**九州電力株式会社玄海原子力発電所 3 号炉及び 4 号炉の  
発電用原子炉設置変更許可申請書に関する審査の結果の案の  
取りまとめについて（案）  
— 常設直流電源設備（3 系統目）の設置 —**

令和元年 1 1 月 2 0 日  
原子力規制委員会

九州電力株式会社玄海原子力発電所  
の発電用原子炉設置変更許可申請書  
(3号及び4号発電用原子炉施設の  
変更)に関する審査書

(参考) 本申請の概要

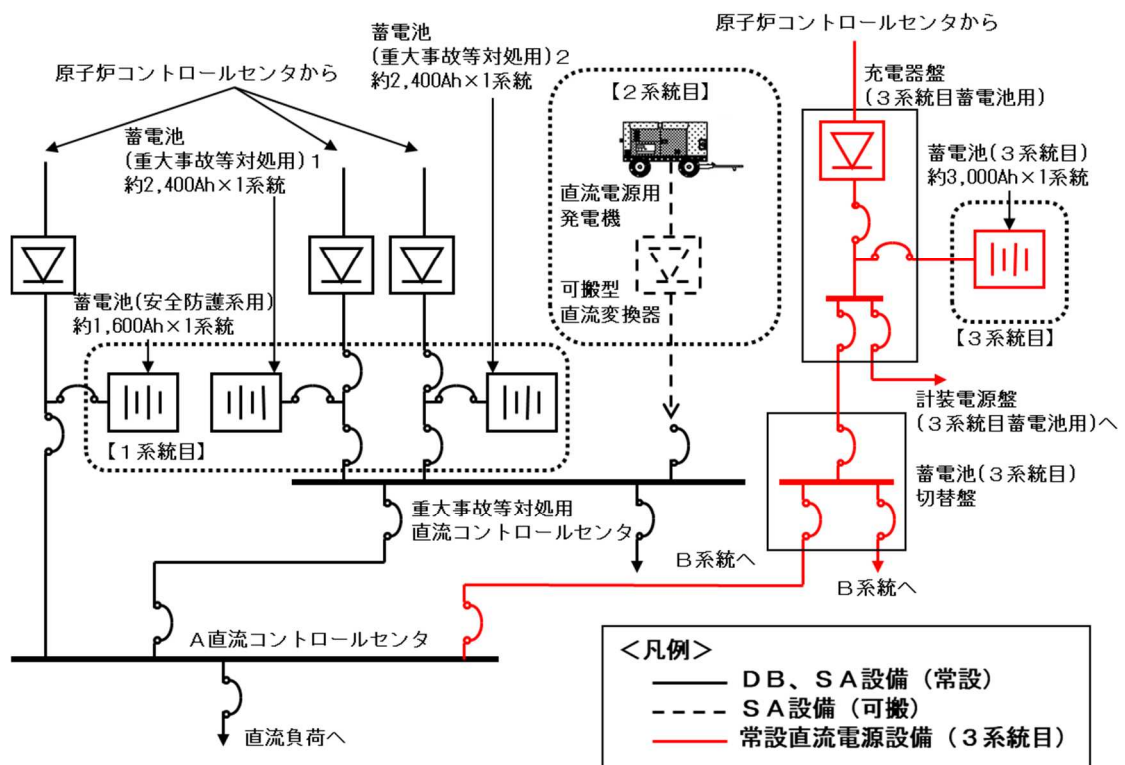
設計基準事故対処設備の電源が喪失（全交流動力電源喪失）した場合に、重大事故等の対応に必要な設備に直流電力を供給するため、3系統目の所内常設蓄電式直流電源設備として、3号炉については原子炉周辺建屋に、4号炉については原子炉補助建屋に、新たに蓄電池（3系統目）を設置する。
